# 改善箇所説明図

エアバッグ・コントロール・モジュール

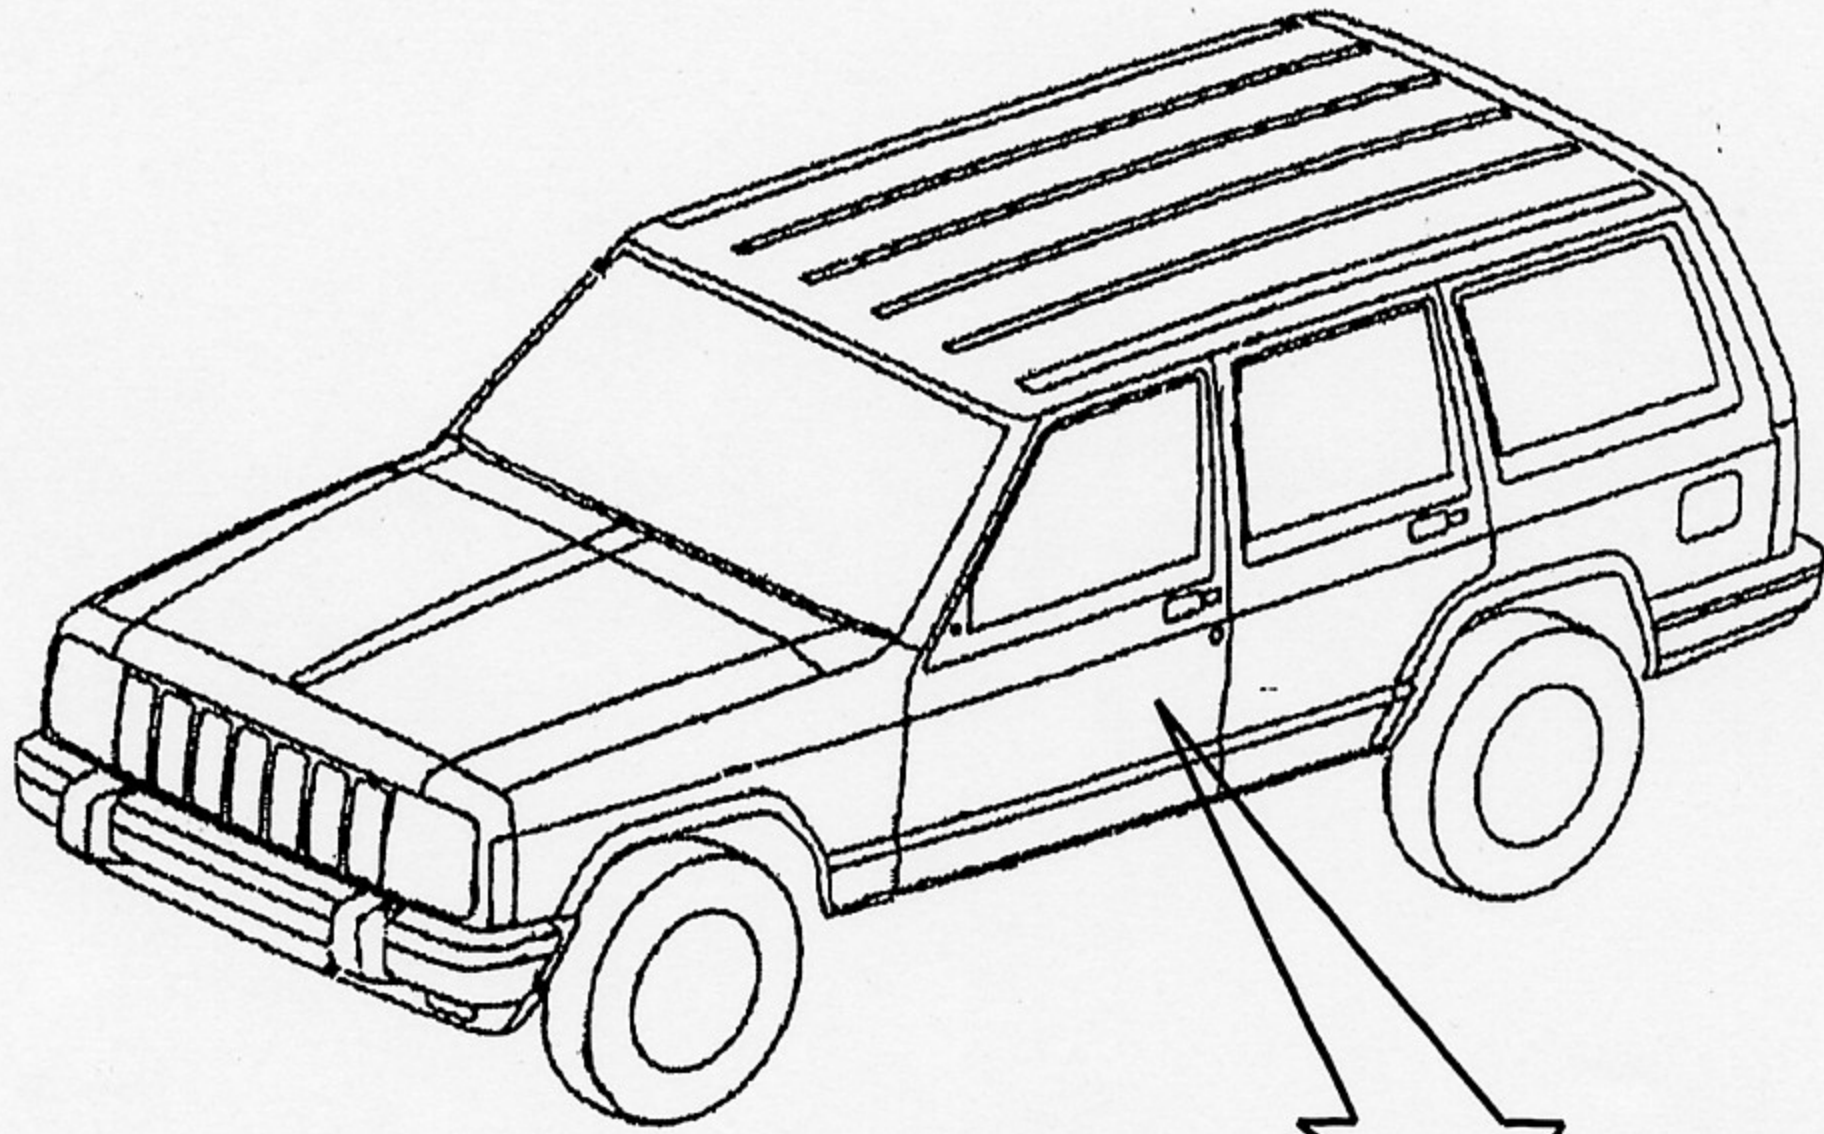
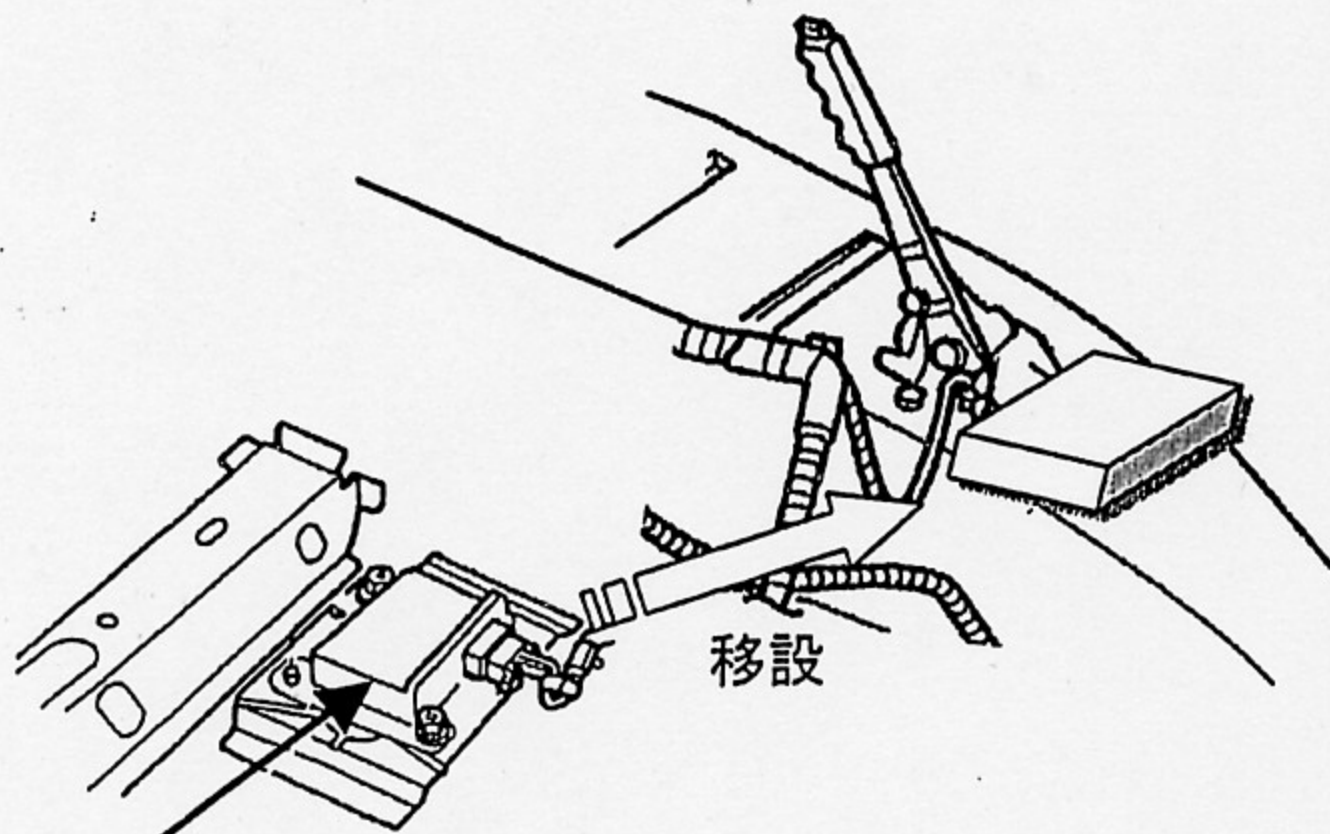
**不具合発生箇所**

エアバッグ・コントロール・モジュール(エアバッグの展開制御装置)が助手席下部の床面に取り付けられているため、冠水等により車室内に大量の水が浸入した場合、当該モジュール内部の電気回路が腐食し、最悪の場合、走行中にエアバッグが展開するおそれがある。

## 改善の内容

全車両、エアバッグ・コントロール・モジュール(エアバッグの展開制御装置)を新品と交換するとともに、取付位置を駐車ブレーキレバー後方へ移設する。
